改善箇所説明図

※図は ATF220G-5 を示す

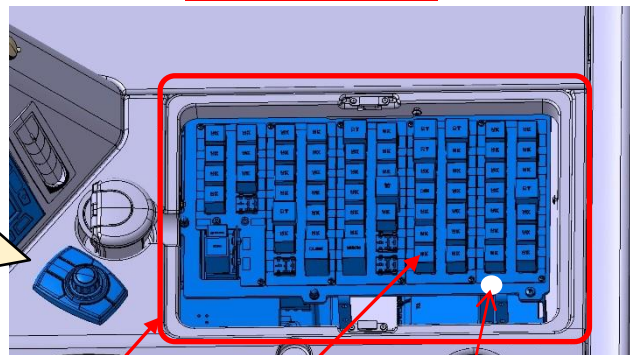
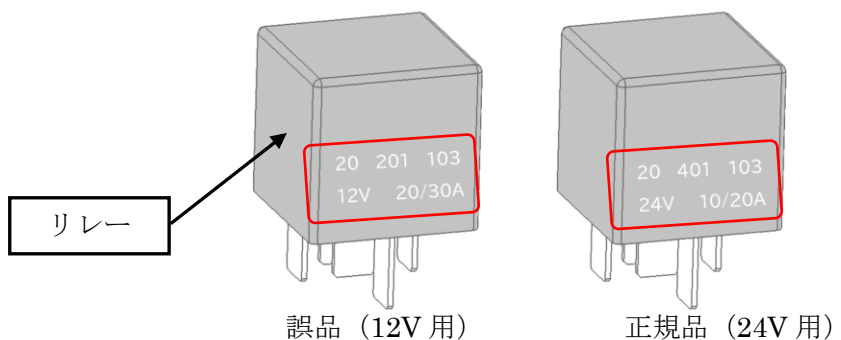
クレーン用台車の電気装置において、正規の 24V 用リレーに対して 12V 用リレーが取り付けられているものがある。そのため、そのままの状態で使用を続けると、リレーの作動不良が生じ、前照灯の不点灯の作動不良が生じるおそれがある。

全車両、装着されたリレーの印字を確認し、12V 用リレーが取り付けられていた場合は 24V 用リレーに交換する。

注：□ は、交換部品を示す。
識別：リレーパネルに白色ペイントを行う。
